不二電機工業株式会社

形状変更のお知らせ

1. 対象製品 製品名：ヒューズホルダ
 形式名：PF形、DF形、SF形

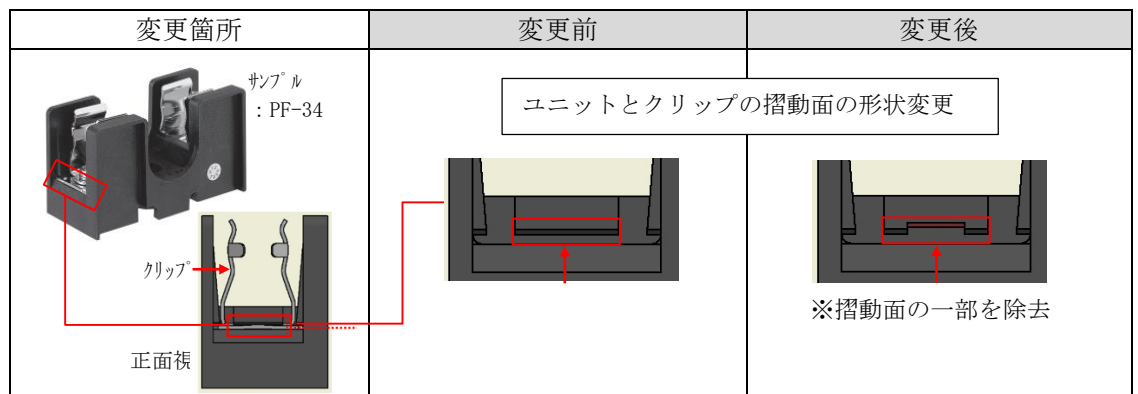
2. 変更内容 ユニットの形状変更

※ユニット寸法及び製品本体の仕様、定格に変更はございません。

※本変更につきまして、クリップ保持強度の弊社内評価（衝撃試験）において、問題がないことを確認しております。

3. 変更理由 クリップ圧入時のユニット樹脂削れ抑制のため。
